PAPILDOMAS SUSITARIMAS NR. 6
PRIE STATYBOS DARBŲ RANGOS SUTARTIES Nr. S-15740
2020 m. gruodžio 1 d., Telšiai S-18059

Rangos sutartis Nr. S-15740 „Nuotekų. Paviršinių (lietaus) nuotekų ir vandens tiekimo tinklų rekonstravimas Respublikos g., Kęstučio g., Birutės g., Turgaus a. bei vietinės reikšmės kelių (gatvių) rekonstravimas Respublikos g. su prieigomis Telšių mieste“

APŽIŪROS AKTAS NR. 4
2020-06-23

**APŽIŪROS AKTAS NR. 13
2020-10-21**

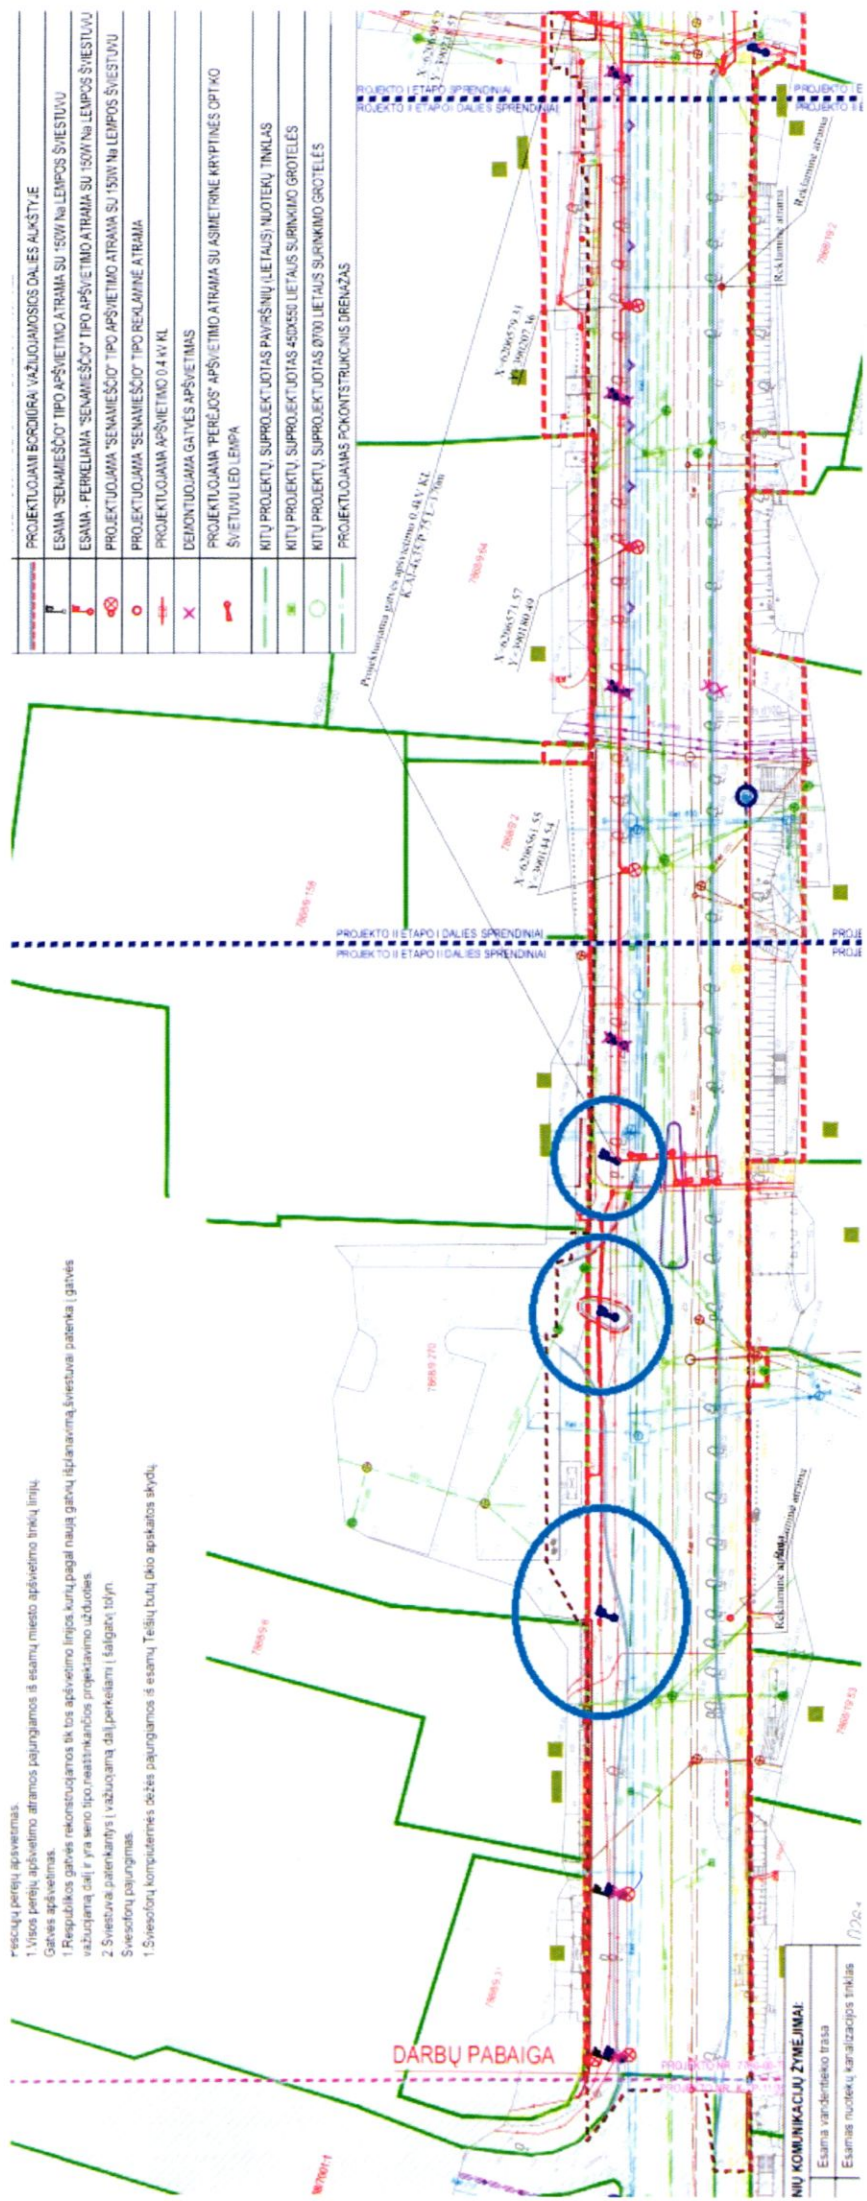
Darbų vykdymo metu nustatyta jog techninio projekto sprendiniai neatitinka faktinės situacijos. Techniniame projekte, II etapo ruože nurodyti esami senamiesčio tipo šviestuvai, kurie pagal techninio projekto sprendinius nekeičiami ir neperkeliami, bet pagal faktinę situaciją šviestuvai yra cinkuotų atramų. Pridedama techninio projekto iškarpa su pažymėtais šviestuvais.

Reikalinga patikslinti techninio projekto sprendinius.
